Comisión Nacional
de Hidrocarburos

Asistencia Técnica para la integración
de áreas contractuales en zonas
terrestres, de la 3^a convocatoria de la
Ronda Dos

Septiembre, 2016

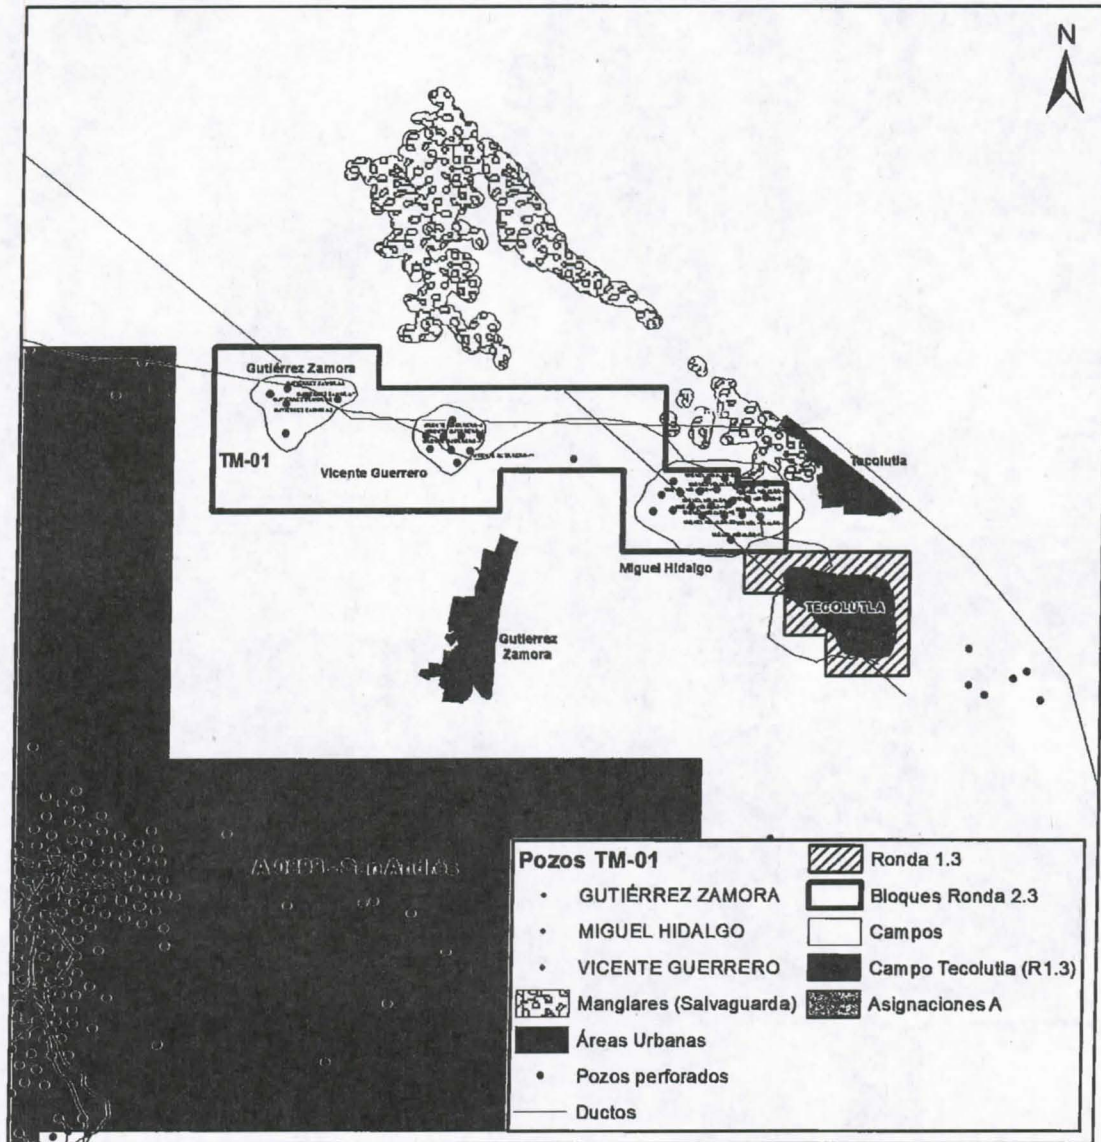
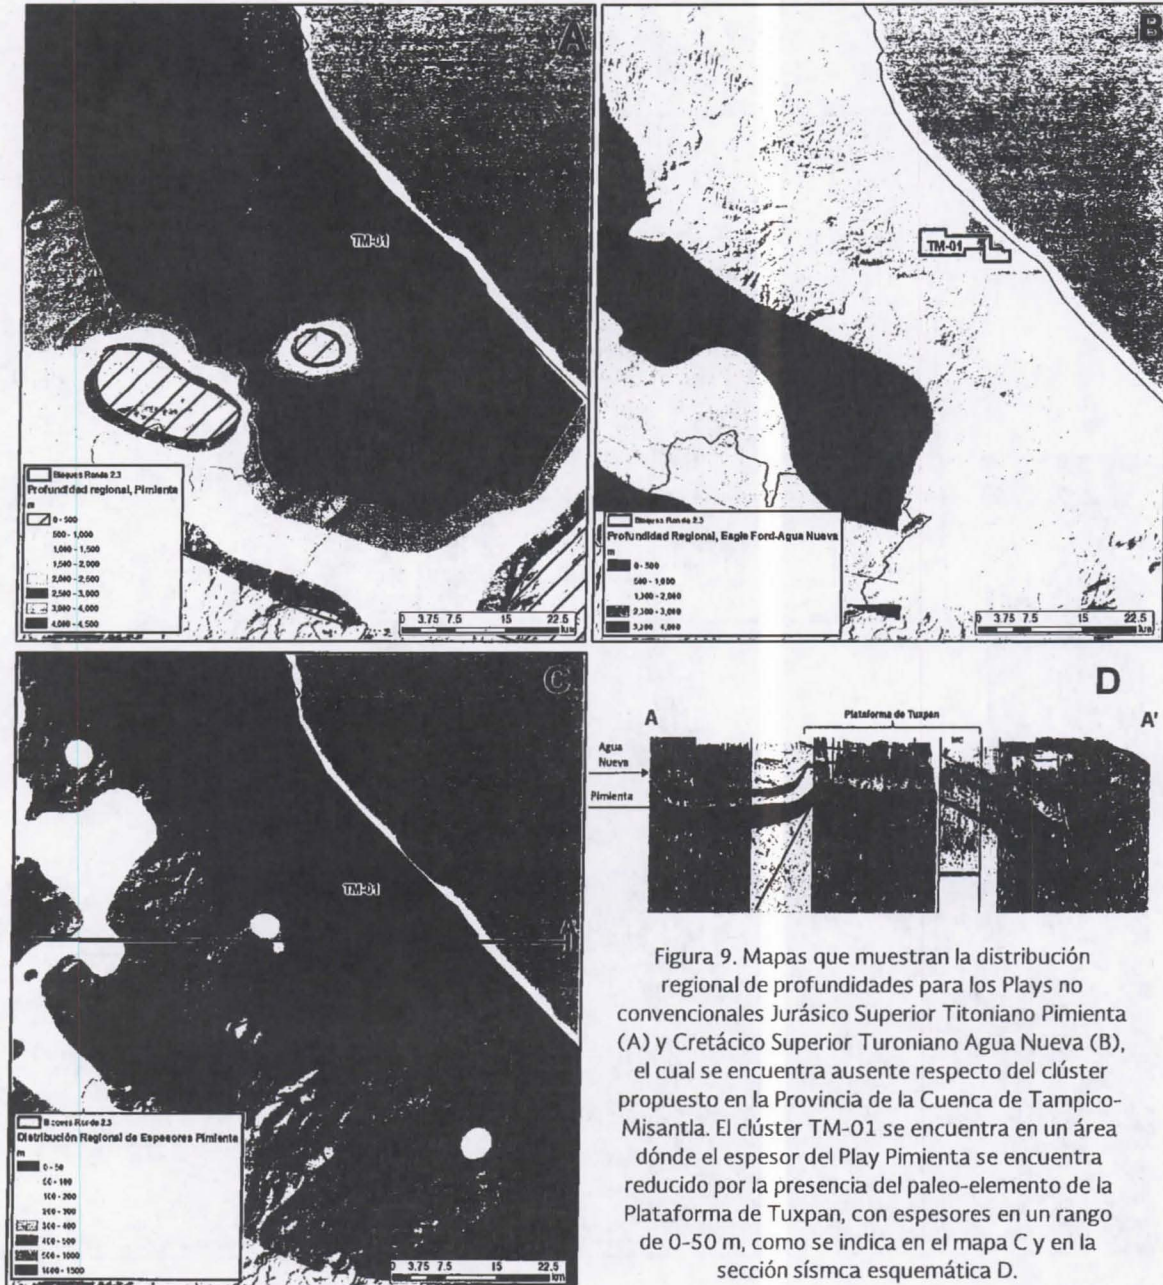
En cuanto a los recursos prospectivos no convencionales, sólo se considera el Play Jurásico Superior Titoniano Pimienta, esto debido a que el nivel Cretácico Turoniano se encuentra ausente hacia la zona del clúster TM-01 por la presencia del paleo-alto estructural de la

Plataforma de Tuxpan (Figura 9). En este caso, la profundidad del Play Pimienta para el área del clúster TM-01 se encuentra en un rango menor de 4,000 m de profundidad.

Si bien la condición de este clúster no cumple con el requerimiento estipulado por Sener de evitar zonas de recursos no convencionales a una profundidad menor de 4,000 m, existen otros parámetros físicos importantes a considerar para determinar limitaciones en la viabilidad operativa y económica en este tipo de Plays, como por ejemplo el espesor, contenido de materia orgánica, madurez térmica y los volúmenes prospectivos estimados; entre otros.

Figura 10. Mapa que muestra el detalle de la reconfiguración propuesta para el clúster TM-01, consistente en su extensión principalmente hacia el sur del clúster.

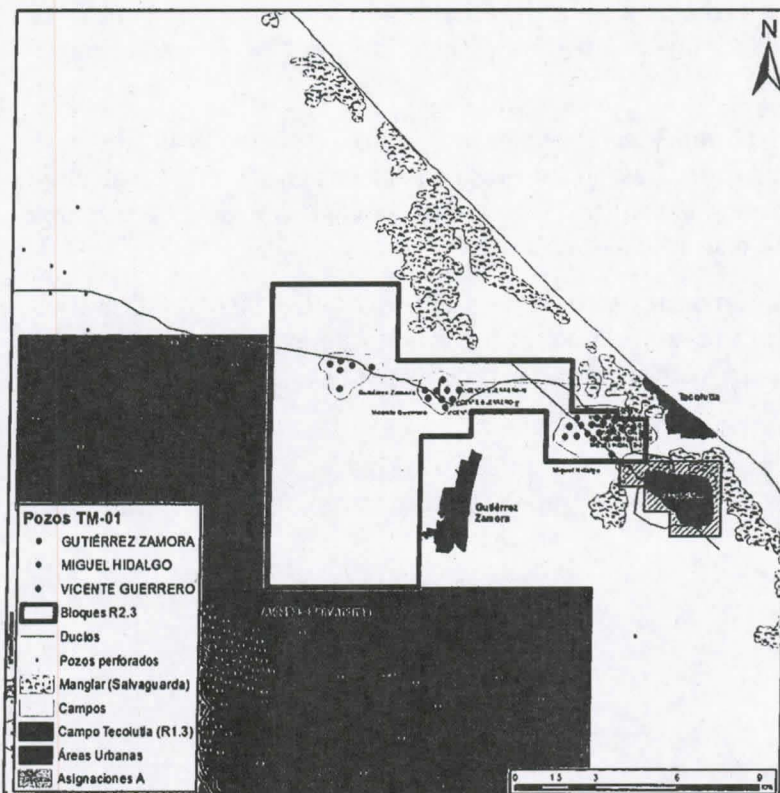
Sin embargo, se identificó la posibilidad de extender la superficie del clúster hacia el sur, abarcando la posible extensión de otras litofacies productoras relacionadas con el contexto geológico de la Plataforma de Tuxpan, por lo que se propone un aumento en la superficie del clúster de 32.3 km² a 72.1 km² (Figura 10).

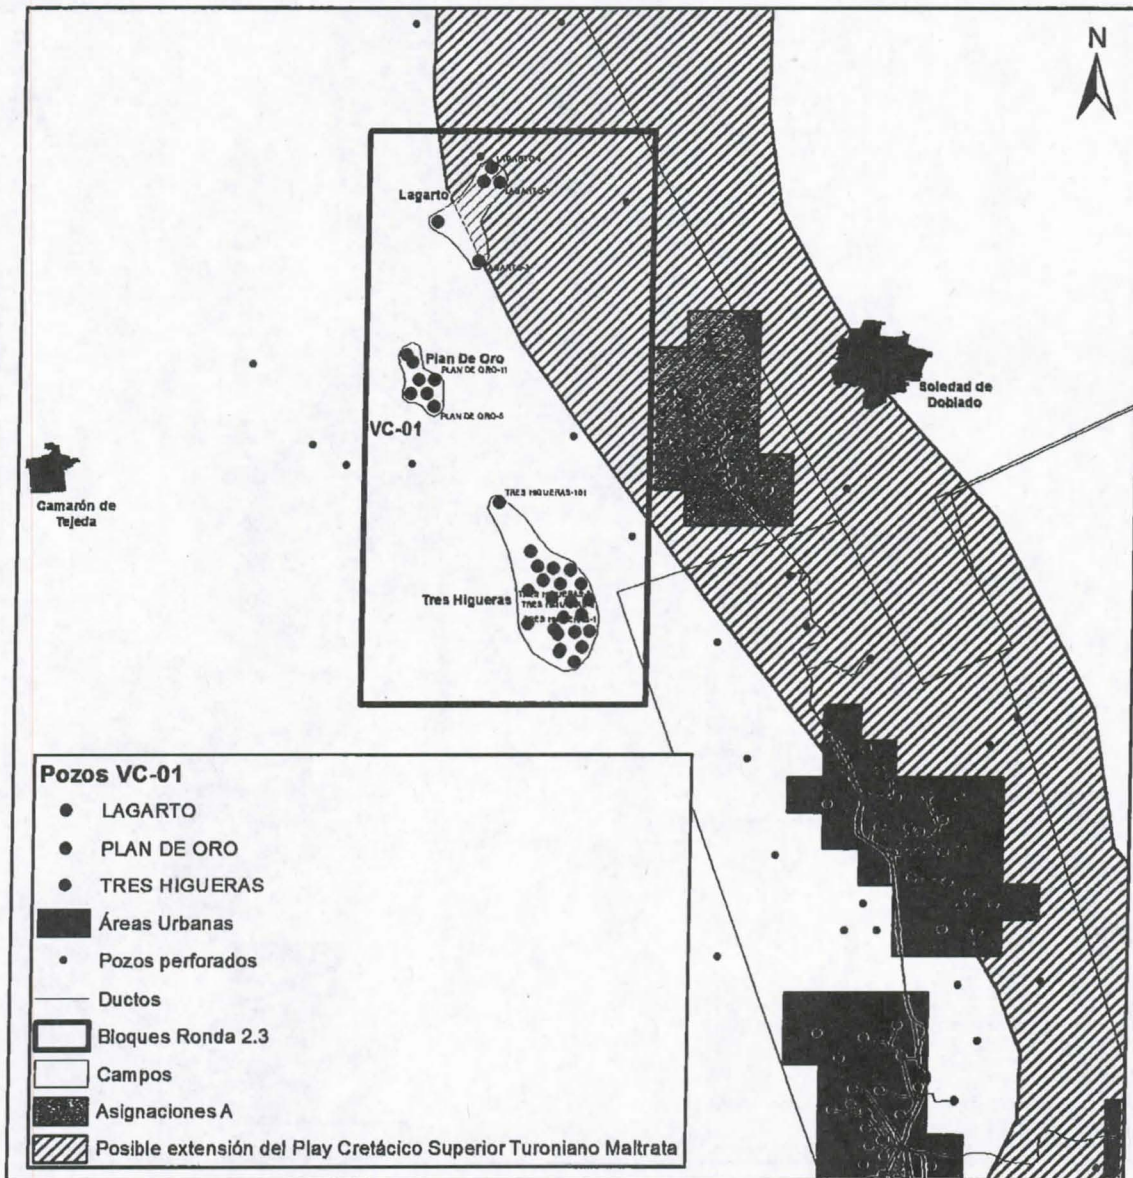
Sin embargo, este clúster se encuentra cubriendo una porción del Sistema Petrolero Turoniano-Turoniano Cretácico Superior Maltrata el cual, de los sistemas petroleros identificados en la Cuenca de Veracruz, es el único que presenta bimodalidad entre un sistema Convencional y No Convencional, especialmente en las inmediaciones con el área del Frente Tectónico Sepultado.

Este sistema petrolero se propone como generador y almacenador, sin embargo, debido a la deformación compleja característica del Frente Tectónico Sepultado, existen áreas dónde el fracturamiento es importante, se generan trampas estructurales y entonces las formaciones subyacentes actúan como roca sello; clasificándose entonces como un Play convencional. Según la Información proporcionada por Pemex, existe prospectividad en la Formación Maltrata de carácter Convencional, dentro de la franja prospectiva establecida como No Convencional en esta Formación (Figura 11).

La información existente no permite definir el cubrimiento superficial de la Fm. Maltrata en su porción exclusiva con características de Play no convencional. La designación de un objetivo Convencional para esta Formación, dependerá principalmente del contexto estructural relacionado a un posible prospecto o área en particular.

Considerado lo anterior, será necesario precisar que para el clúster VC-01 el Play Cretácico Superior Turoniano Maltrata, estará restringido de las actividades de exploración dentro del clúster, a menos que se documenten los elementos necesarios para ser catalogado como un Play convencional.

Figura 12. Mapa que muestra el detalle de la reconfiguración propuesta para el clúster VC-01, consistente en su extensión del clúster.

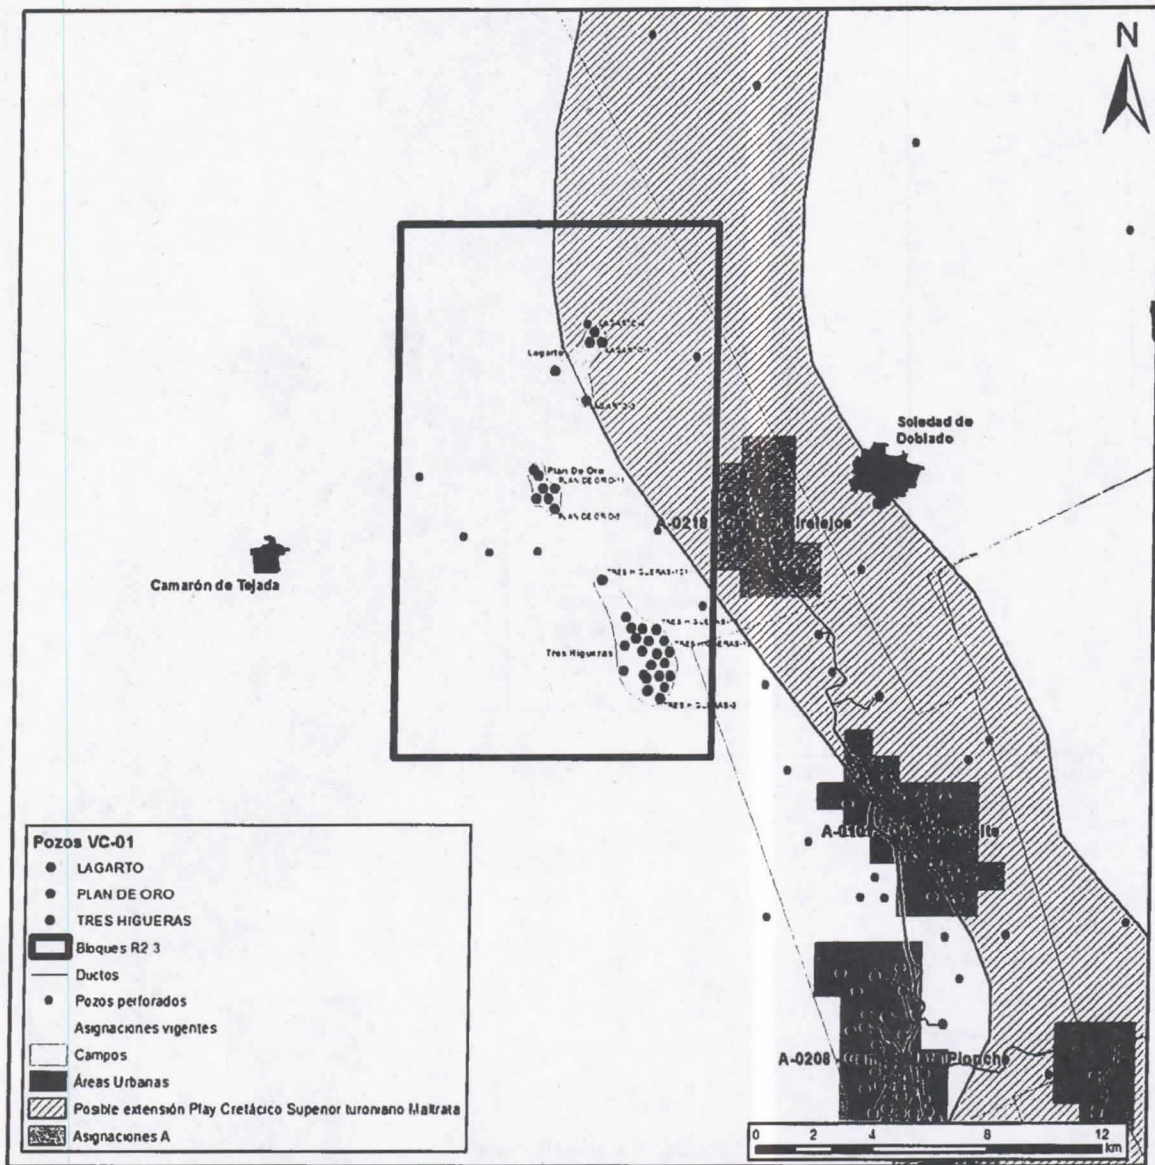
En este sentido, con miras a aumentar el atractivo económico del bloque y para prevenir que la posible extensión en el subsuelo de los campos se propone un aumento superficial de 103.1 km² a 192.8 km² (Fig. 12).

Figura 14. Mapa que muestra el detalle de la reconfiguración propuesta para el clúster CS-01, consistente en su extensión hacia la ubicación del prospecto Epico-1.

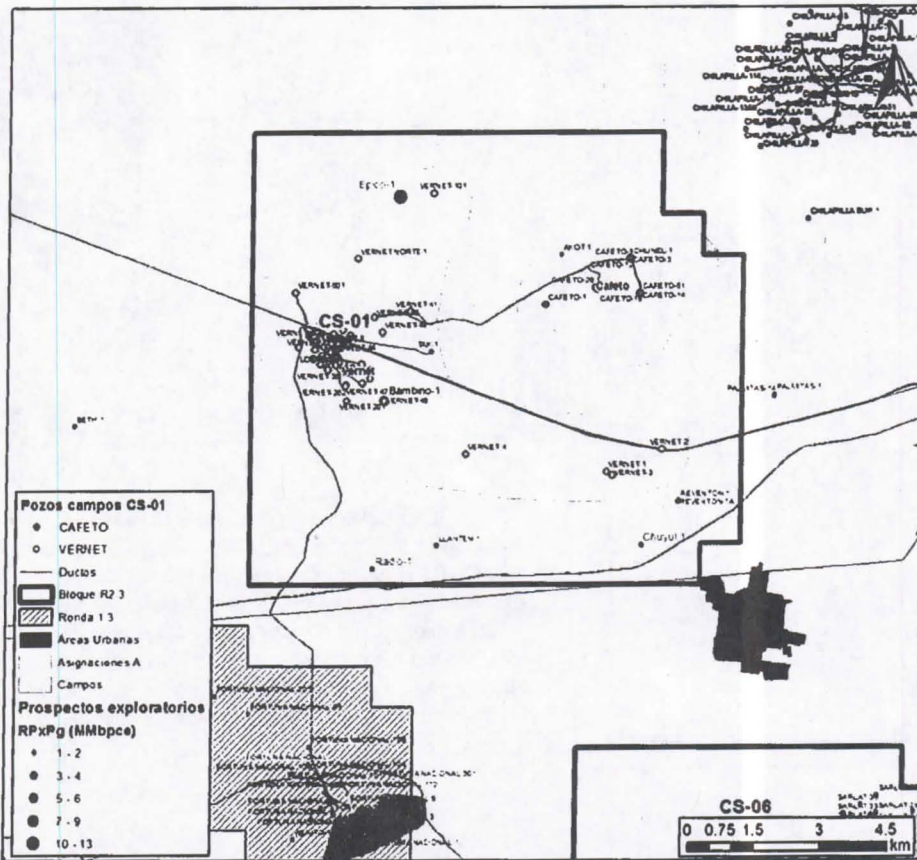
Sin embargo, para el clúster CS-01 se ubica un prospecto exploratorio con un volumen de recurso prospectivo importante, por lo que se propone un reajuste al bloque en el área del prospecto Epico-1, el cual consiste en el aumento del clúster con miras a abarcar la posible estructura de este prospecto (Fig. 14).

Figura 15. Mapa que muestra el detalle de la reconfiguración propuesta para los clusters CS-02, CS-03, CS-04 y CS-05 consistente en su extensión superficial.

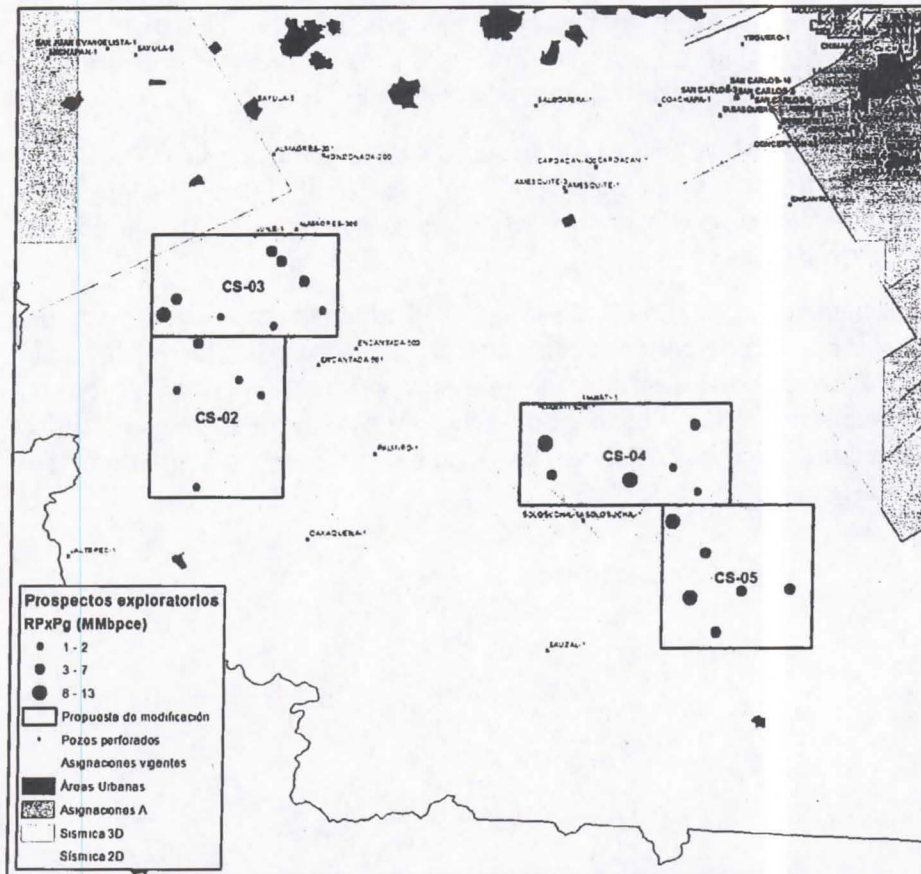
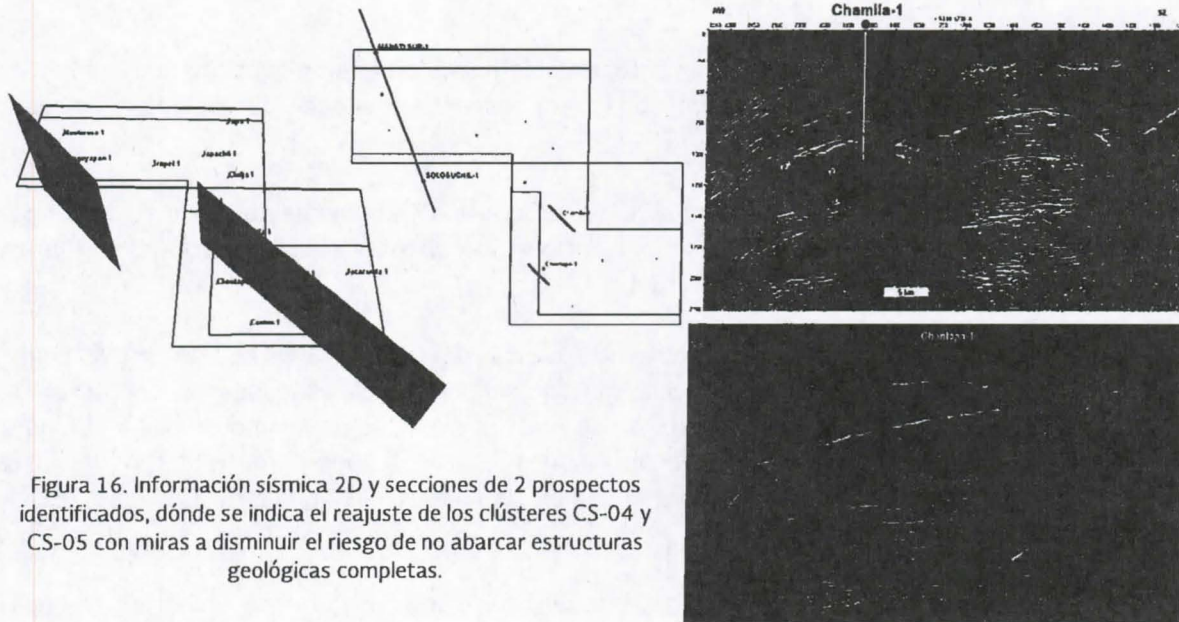
Adicionalmente, para los clústeres CS-02, CS-03, CS-04 y CS-05, los cuales se encuentran en un área muy poco explorada que puede considerarse como un área frontera, los cuales sólo cuentan con cubrimiento sísmico 3D, se identificó con base en la información disponible, que la geometría de éstos resulta estrecha y podrían dificultar el cubrimiento de estructuras geológicas completas presentes en éstos clústeres, por lo que se propone un aumento en su superficie (Fig. 15 y 16) de acuerdo con la Tabla 3.

Considerando que el área propuesta para estos clústeres sobrepasa los 200 km², esta es una condición necesaria para disminuir el riesgo de no cubrir estructuras geológicas completas, con base en la información disponible (Fig. 16).
